Title - Sujet PROPULSION GENERATORS REPLACEMENT O	
Solicitation No. - N° de l'invitation F7049-160220/B	Amendment No. - N° modif. 004
Client Reference No. - N° de référence du client F7049-160220	Date 2016-11-09
GETS Reference No. - N° de référence de SEAG PW-\$SML-044-26020	
File No. - N° de dossier 044ml.F7049-160220	CCC No./N° CCC - FMS No./N° VME
Solicitation Closes - L'invitation prend fin at - à 02:00 PM on - le 2016-11-23	Time Zone Fuseau horaire Eastern Standard Time EST
F.O.B. - F.A.B. Plant-Usine: <input type="checkbox"/> Destination: <input type="checkbox"/> Other-Autre: <input type="checkbox"/>	
Address Enquiries to: - Adresser toutes questions à: Aussant, Marc	Buyer Id - Id de l'acheteur 044ml
Telephone No. - N° de téléphone (819) 420-2906 ()	FAX No. - N° de FAX (613) 889-4254
Destination - of Goods, Services, and Construction: Destination - des biens, services et construction:

**LETTER OF INTEREST AND QUALIFICATION FOR THE CCGS HEMTV 1100 CLASS PROPULSION GENERATORS
REPLACEMENT WITH ASSOCIATED ENGINEERING CHANGES (EC), INTEGRATION AND INSTALLATION PACKAGES**

**QUESTIONS & ANSWERS/QUESTIONS ET RÉPONSES
LOI&Q / LI&Q : F7049-160220/B**

SCALE: 1CM = 0.328M

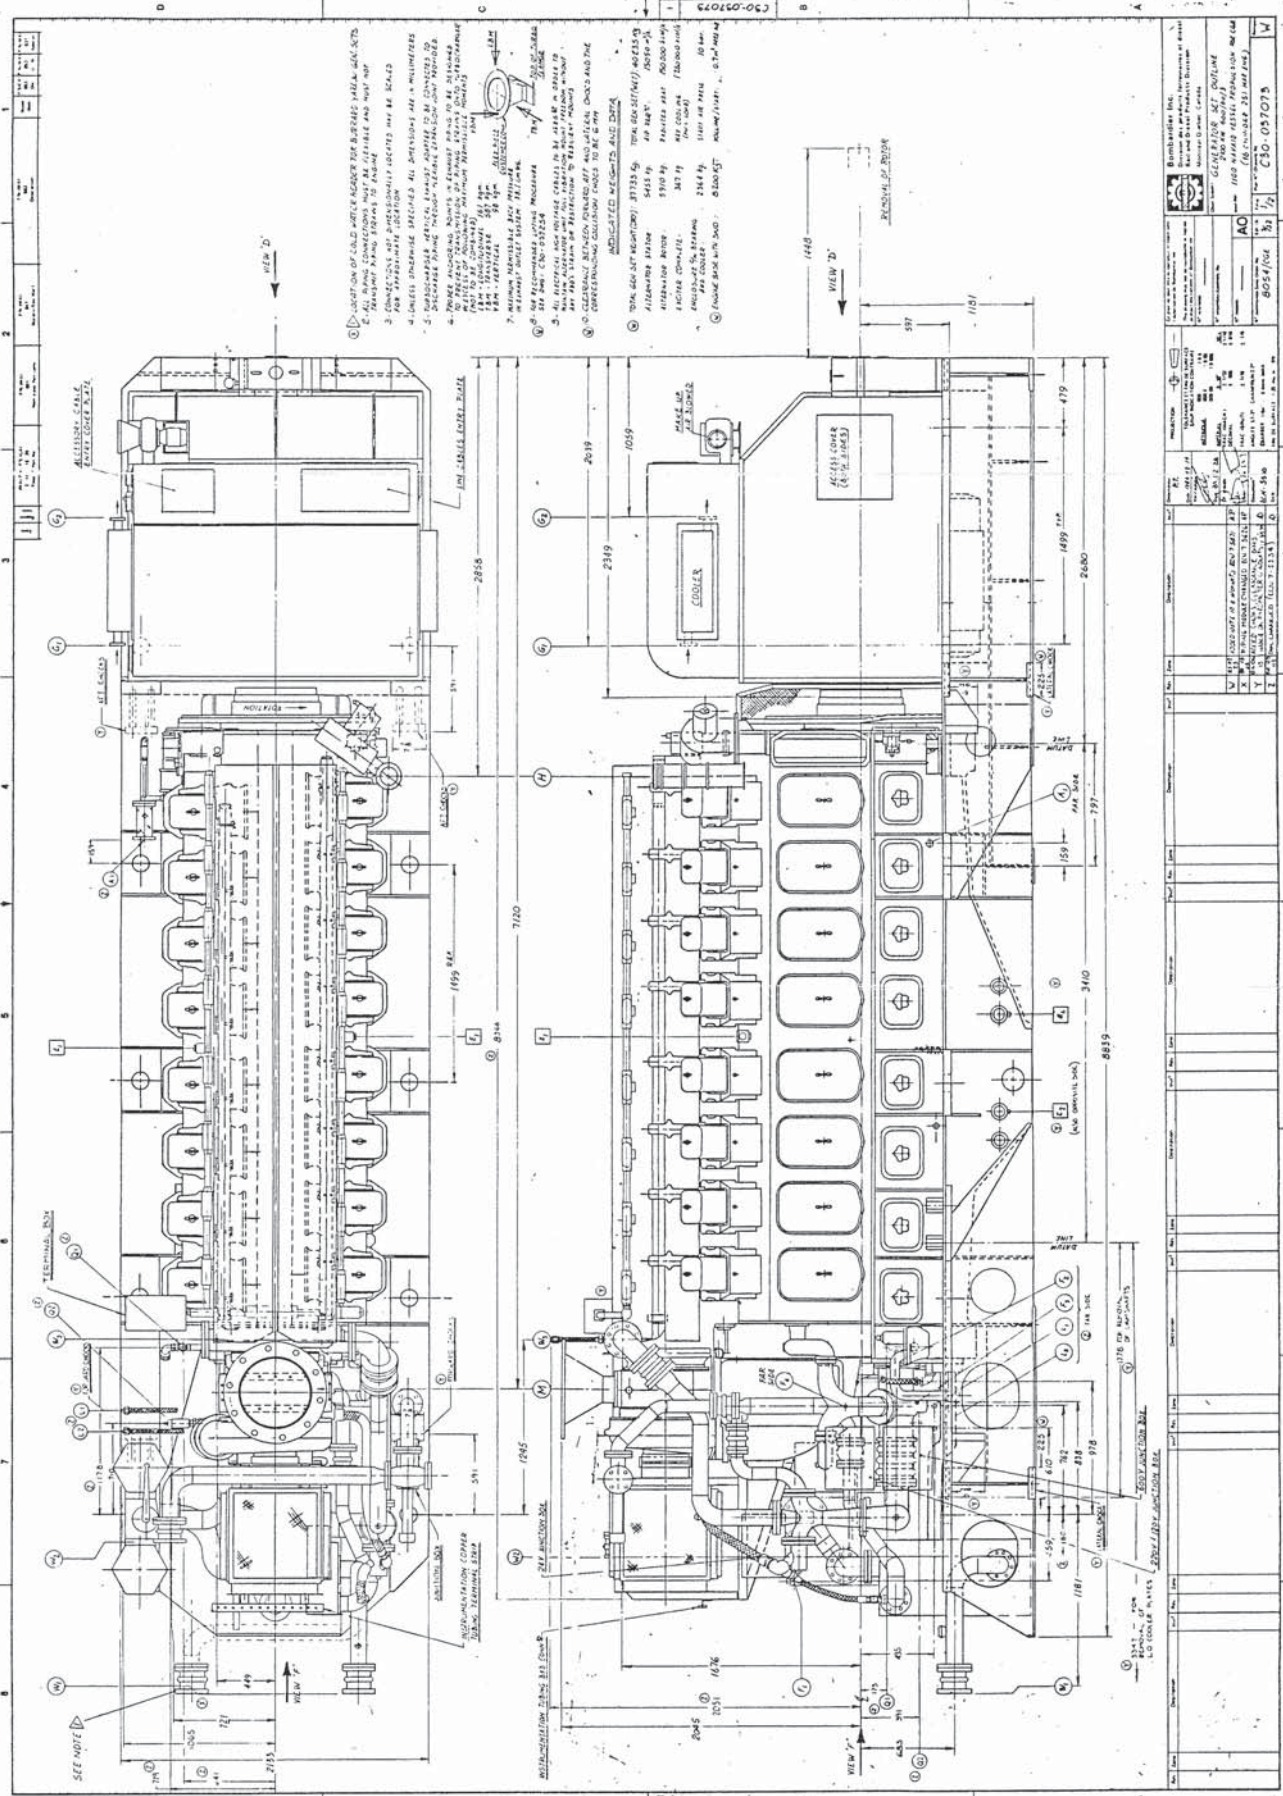
Q#	Ref	Date Reçu / Date Rec'd	Question / Question	Réponse / Answer	Date répondu / Replied date
4E 4F	LOI - SOW article 6.4.1 LI – EDT article 6.4.1	2016-10-28	<p>Section 6.4.1 How is the Height dimension measured? Is it from the double bottom or the deck above, with or without the bedplate?</p> <p>Article 6.4.1 De quelle façon la dimension de hauteur a-t-elle été prise? Est-ce à partir du double fond ou du plancher au-dessus avec ou sans les plaques d'assise?</p>	<p>The Height dimension is derived from the Alco Gen Set Outline drawing (attached).</p> <p>La dimension de la hauteur provient du dessin des dimensions hors tout des génératrices de propulsion Alco ci-joint</p>  <p>Alco Gen Set Outline.pdf</p>	2016-10-31
